Dossier d'enquête publique de l'Autorisation environnementale

Pont-rail de l'Etier Malor - Remplacement du tablier
Mai 2020

Avis de la MRAE et CNPN/Mémoire en réponse

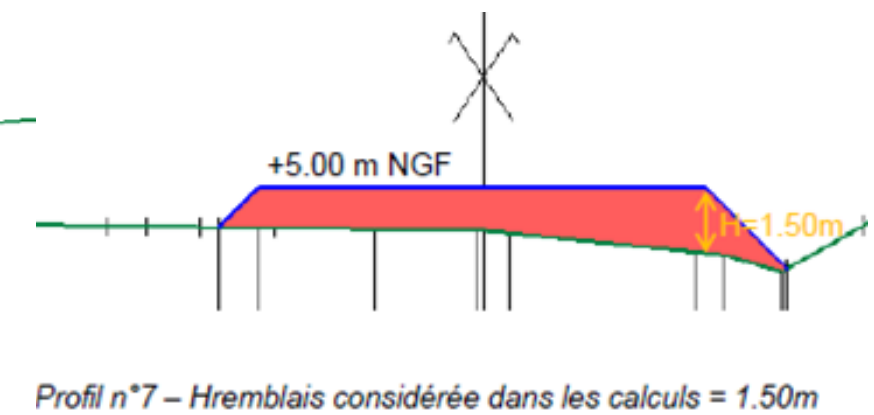
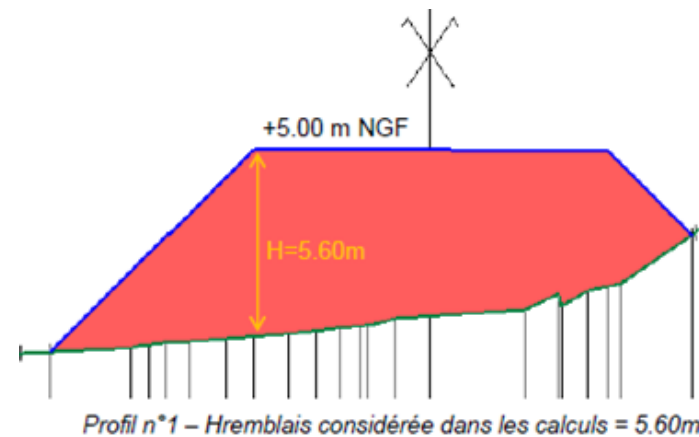
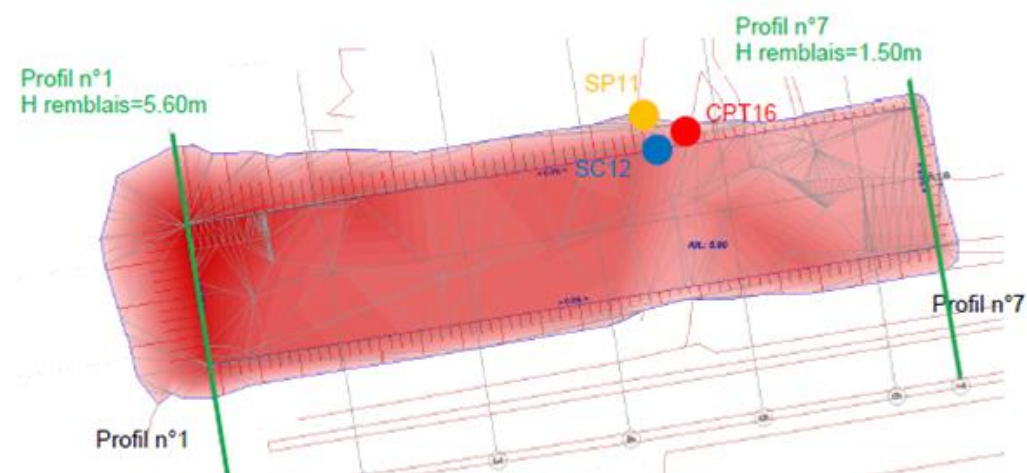
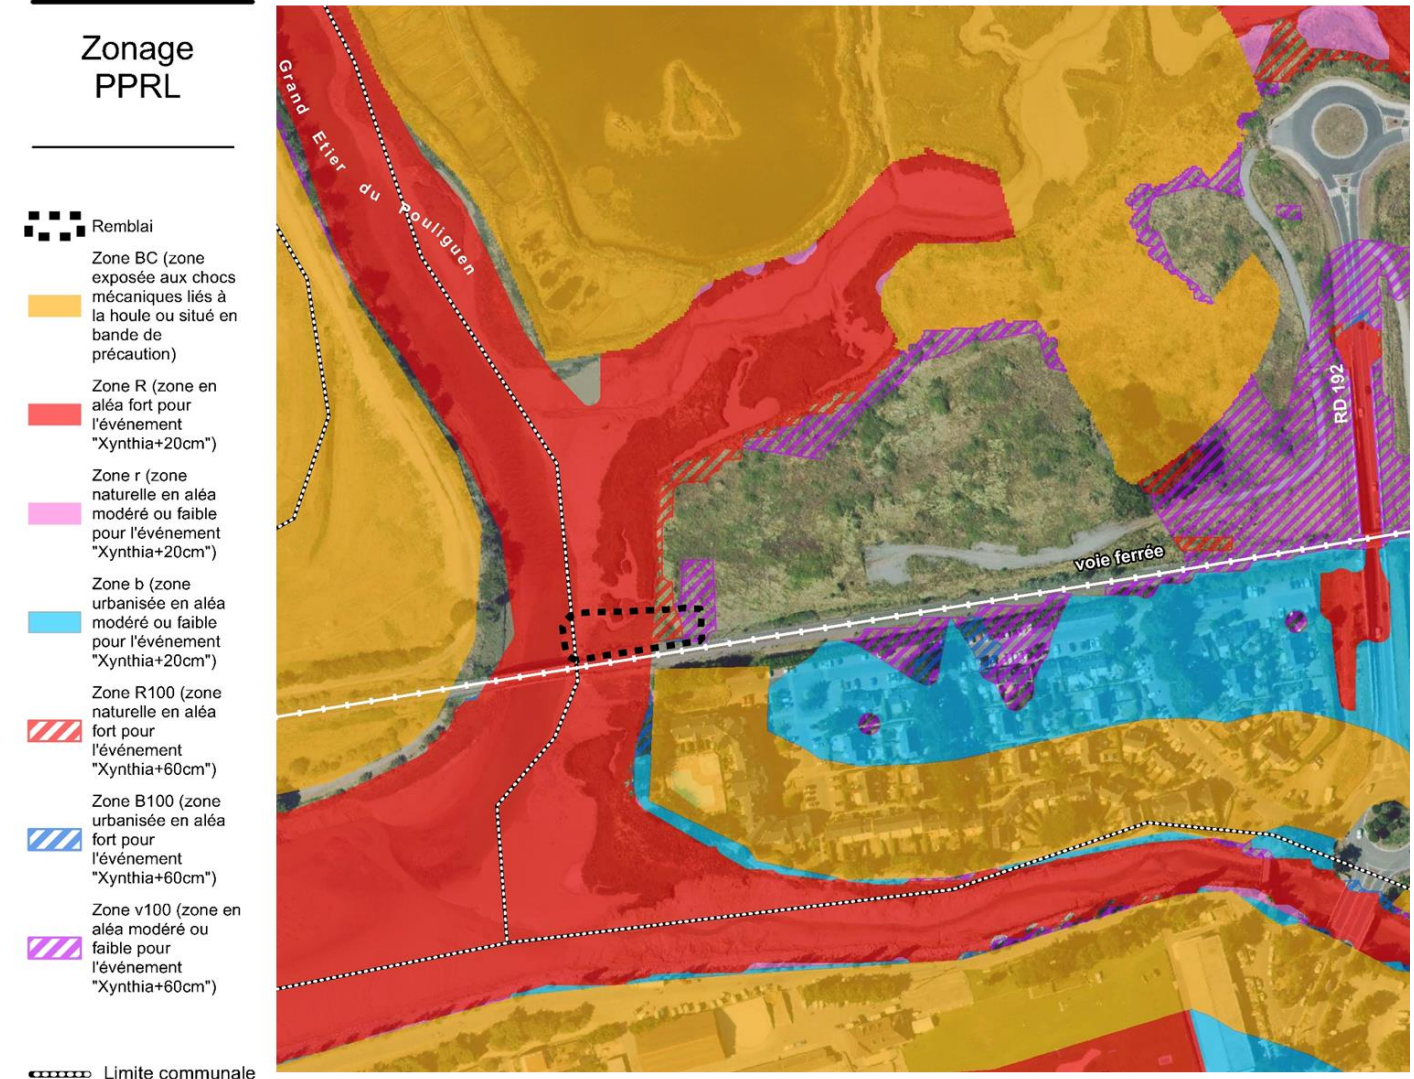
2.2.4 **La MRAE recommande de présenter l'analyse de la conformité des aménagements projetés vis-à-vis des prescriptions du règlement des zones concernées (R, R100 et V100) du plan de prévention des risques littoraux (PPRL).**

La cartographie du PPRL page ci-contre, indique que l'**ouvrage ferroviaire** se trouve dans une zone Rouge « R » regroupant les secteurs affectés par un **aléa fort vis-à-vis du risque de submersion pour la cote de référence « Xynthia + 20 cm »**.

Les niveaux de l'étier durant la submersion pris en compte par le PPRL sont, à échéance 2100, un niveau Xynthia + 60 cm, soit 4,60 m NGF à cet endroit afin de respecter la hauteur libre fixée par le gestionnaire de cette voie d'eau (DDTM). La carte indique par ailleurs que :

- ▶ **La zone de remblais (ancienne décharge remblayée)**, en rive gauche, n'est pas exposée au risque inondation (submersion marine) ; seuls la slikke et le schorre présents sur cette rive sont exposés au risque inondation (Zones R, R100 et V100) ;

- ▶ **la zone r** : elle regroupe des secteurs non aménagés affectés par des **aléas modéré** ou faible de submersion marine pour l'aléa Xynthia + 20 centimètres et faisant office de champs d'expansion des submersions.

- ▶ **La zone R100** : elle est composée de secteurs non aménagés, non submersibles par l'aléa Xynthia + 20 centimètres mais impactés par un aléa fort ou très fort vis-à-vis de l'aléa de submersion marine Xynthia + 60 centimètres

- ▶ **La zone v100** : sont inclus dans cette zone des secteurs déjà urbanisés ou non, non submersibles par l'aléa Xynthia + 20 centimètres mais impactés par des aléas modéré ou faible vis-à-vis de l'aléa Xynthia + 60 centimètres.

Ces zones interdisent toutes occupations des sols sauf constructions et installations d'intérêt collectif ou d'intérêt général.

Il s'agit du remplacement d'un ouvrage qui pourrait présenter des dangers pour les transports de voyageurs si les travaux ne sont pas réalisés. En ce sens, le projet est d'intérêt collectif et permet de garantir la sécurité de personnes.

Ce remblais (solution 3bis) est mis en œuvre uniquement le temps des travaux. La superficie réduite de ce remblais (environ 620m² sur la Slikke et le Schorre) et sa faible largeur (18 m environ) ne constitue pas un élément aggravant pour le risque d'inondation au vue de la section hydraulique de l'étier.

D'autre part, ce remblais (hauteur qui varie entre 1.50m et 5.60m environ en fonction de l'éloignement de la rive) est complètement réversible et sera enlevé à la fin des travaux.

En ce sens, le remblai de la solution 3 bis est compatible avec les prescriptions des zones R et R100, V100.

Le tablier se situera au niveau Xynthia +60 cm soit à 4.60 m NGF. Ce qui permet une hauteur libre suffisante sous l'ouvrage. De ce fait , le projet est compatible avec les prescriptions du PPRL.
